PROJET ÉNERGIE SAGUENAY
RÉPONSES AUX QUESTIONS ET
COMMENTAIRES DU MELCC -
COMPLEXE DE LIQUÉFACTION DE GAZ
NATUREL À SAGUENAY
VOLUME 1

AOÛT 2019

RÉPONSES AUX QUESTIONS ET COMMENTAIRES DU MELCC - COMPLEXE DE LIQUÉFACTION DE GAZ NATUREL À SAGUENAY

GNL QUÉBEC INC.

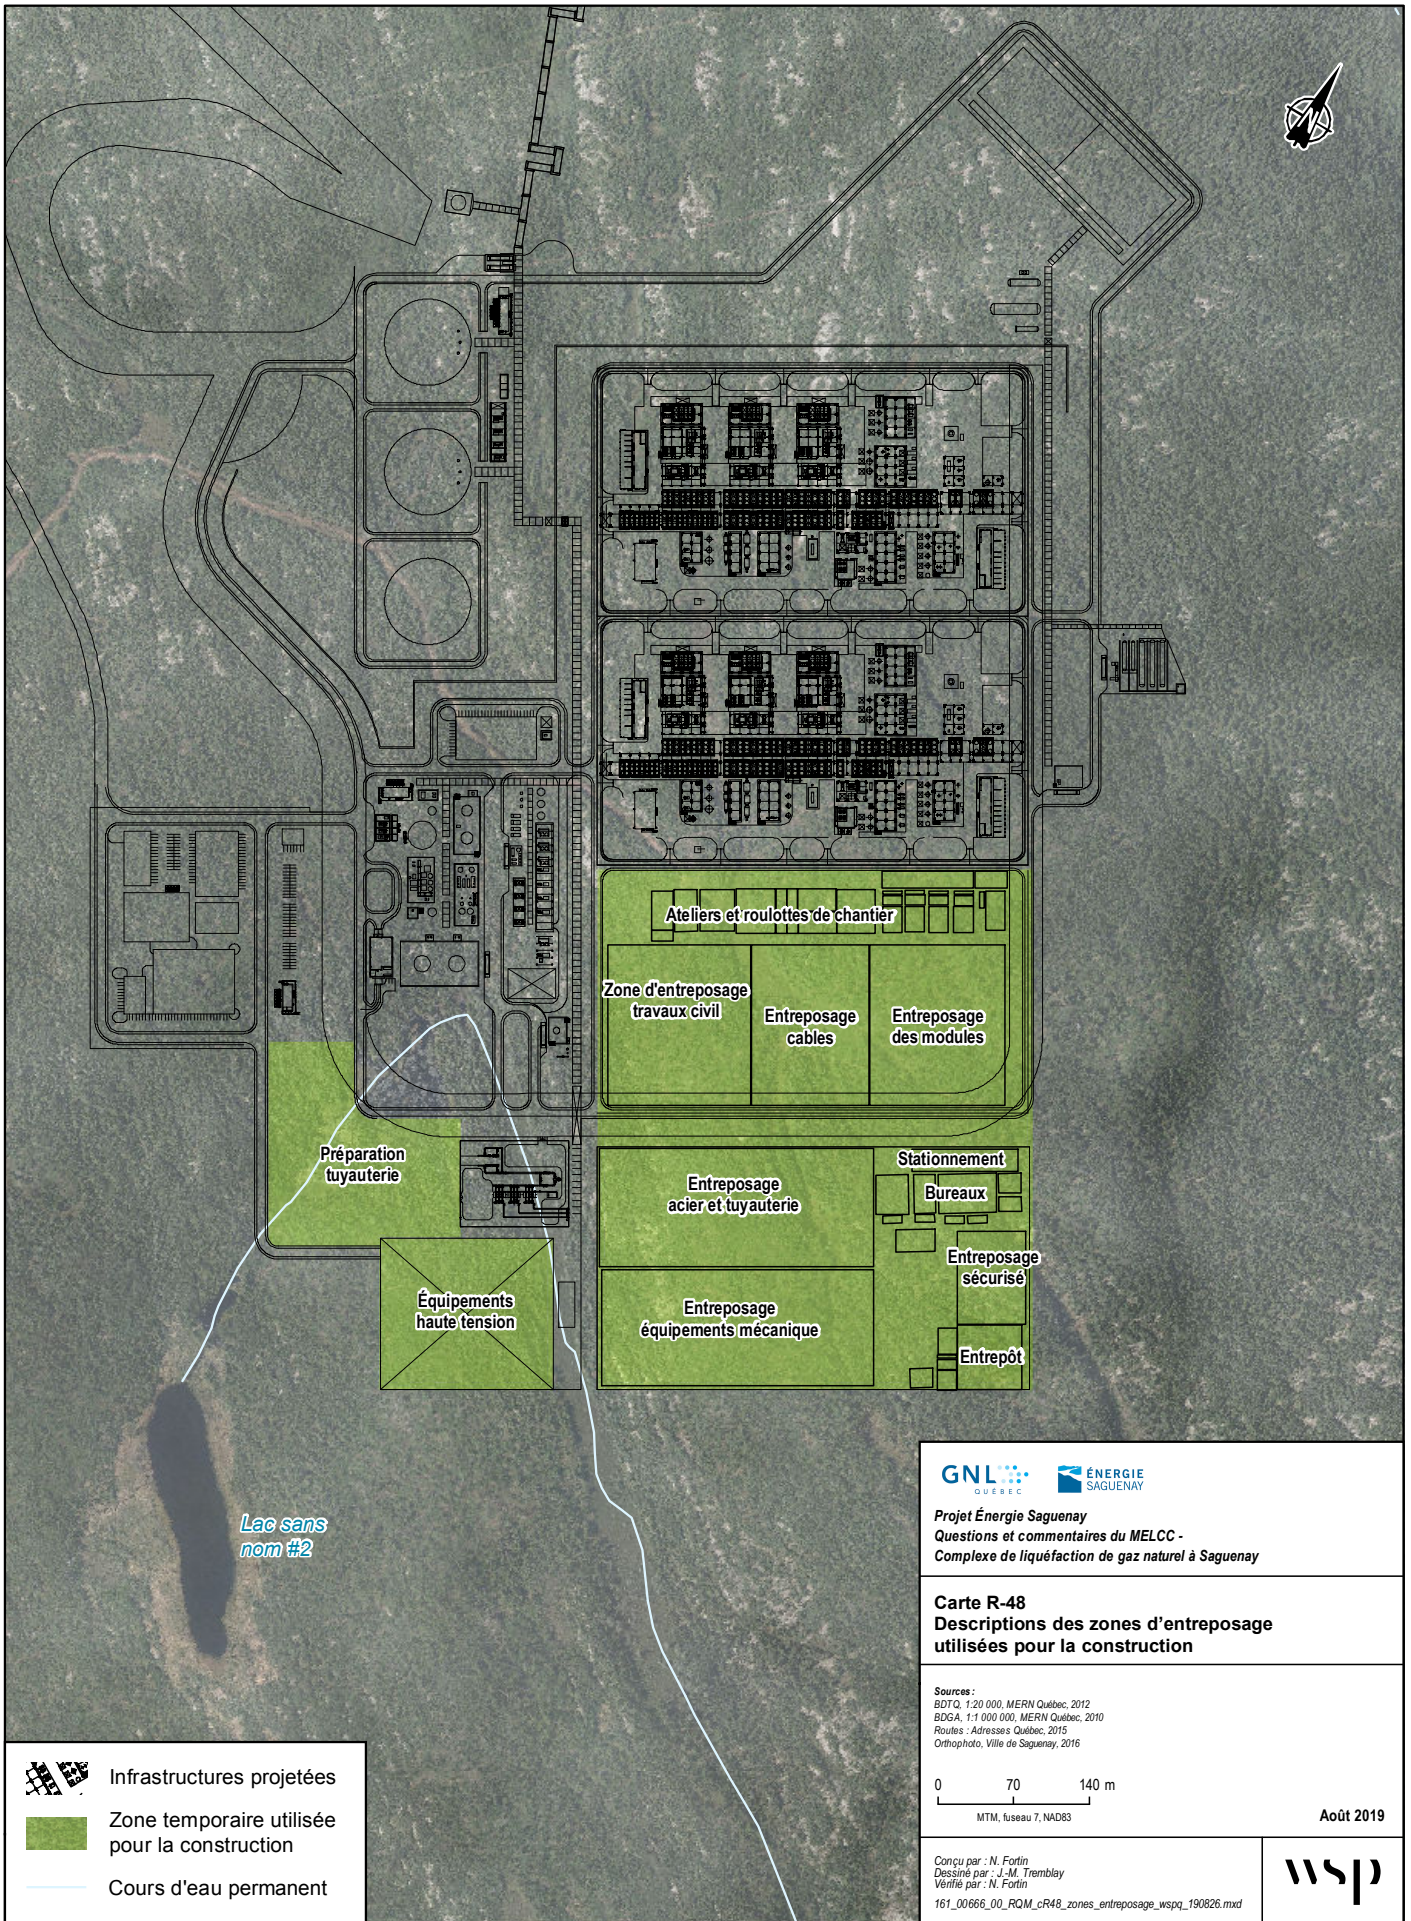
QC - 48. L'ampleur de la zone imperméabilisée et permanente au site du projet prévoit des aires d'entreposage non utilisées et/ou dépourvues d'équipements (près des zones 22, 14-13 et 17 ou 132). Le MELCC se questionne sur la superficie totale de ces aires et leur utilité. En lien avec celles-ci, l'initiateur doit justifier :

Zone 32. Cette zone sera utilisée pour la fabrication et l'entreposage de tuyaux, le câblage, le montage des échafaudages et l'entreposage temporaire pendant les travaux civils (piles de remblai, coffrages, etc.).

Le détail des zones à utiliser lors de la construction est présenté à la carte R-48. Pour la plupart des projets de même envergure, la superficie requise pour les installations temporaires est généralement équivalente à celle requise pour les installations permanentes car il y a beaucoup de matériel à déposer et à organiser avant l'installation.

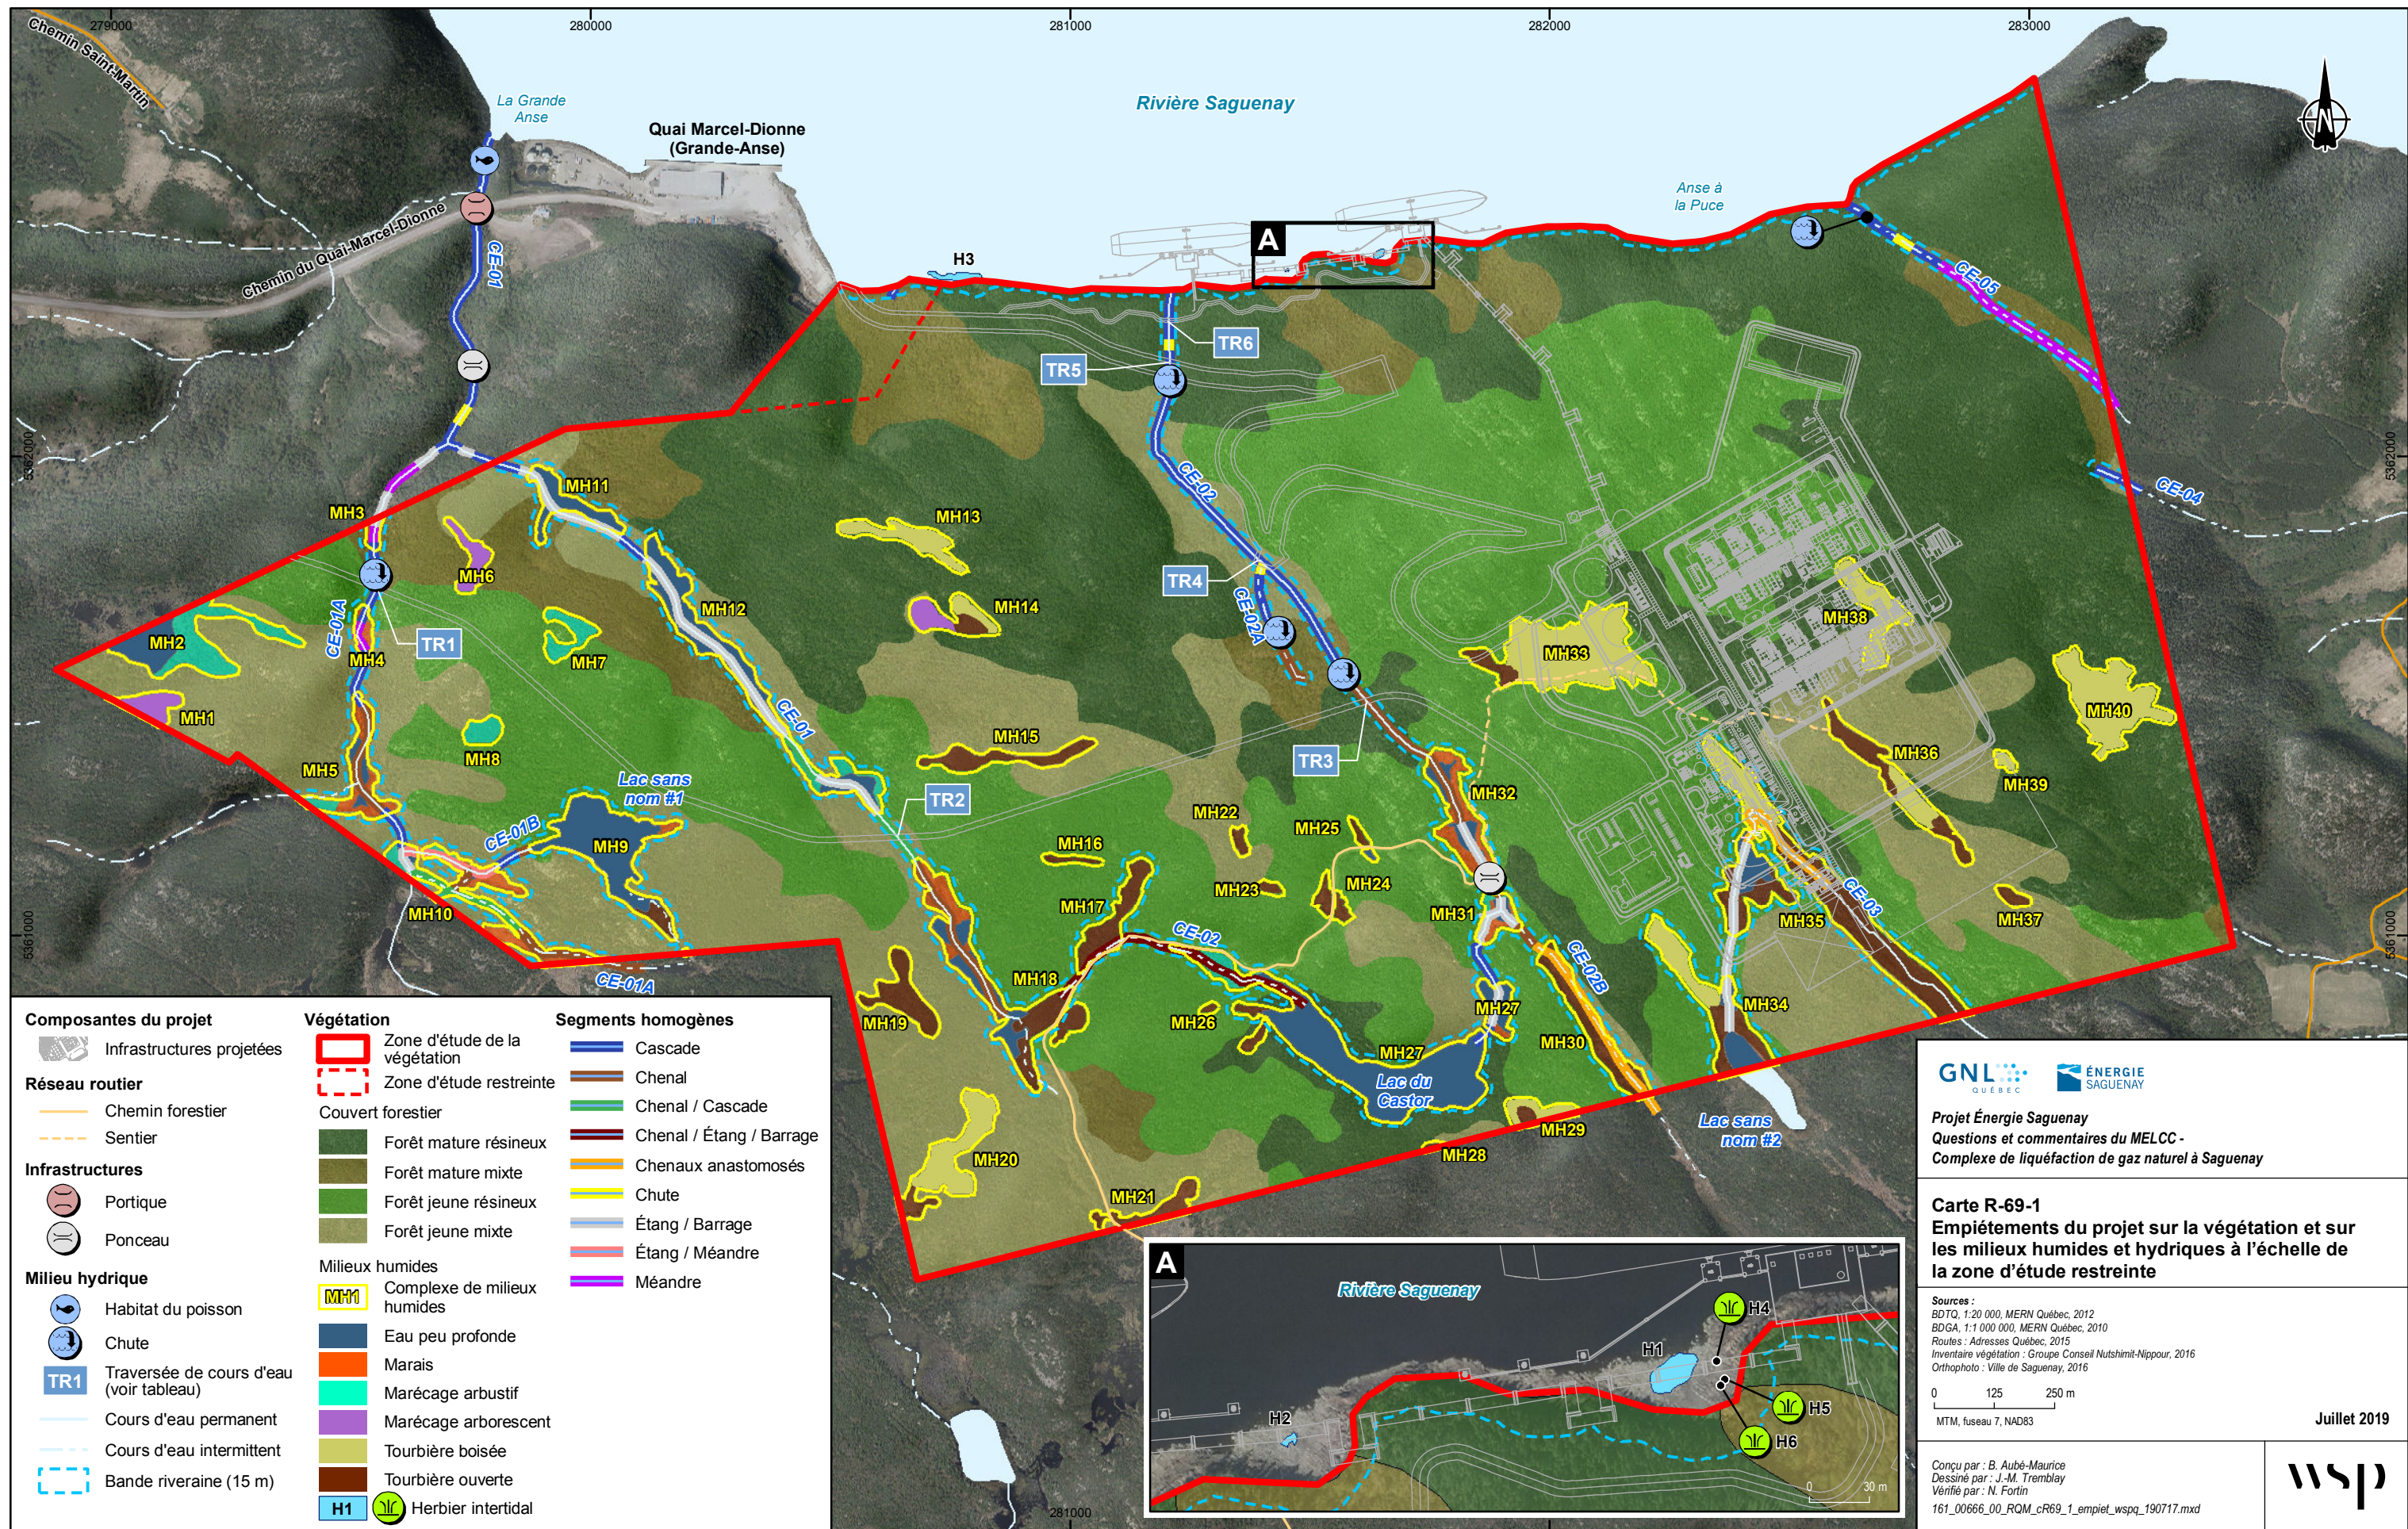
- une carte montrant les limites des milieux humides et hydriques potentiellement affectés ainsi qu'un tableau montrant le détail des superficies touchées pour chacun des milieux (impacts directs et indirects, composantes temporaires et permanentes). Les rives des plans et cours d'eau doivent être traitées distinctement des milieux humides, tout en mettant en perspective, le cas échéant, les cas de superposition;
- la limite des rives des cours d'eau sur la carte 8-1;
- les cartes à une échelle agrandie pour bien illustrer les superficies touchées (ex. chemin d'accès vs rive du cours d'eau CE-2).

Aux superficies présentées dans le tableau R-69 s'ajoutent des empiétements permanents dans le Saguenay et dans sa rive sur des superficies totalisant respectivement 243 m² (0,024 ha) et 55 m² (0,006 ha). Pour plus d'information sur les empiétements dans le Saguenay, voir les réponses aux questions QC-72 et QC-76, ainsi que la carte R-17.
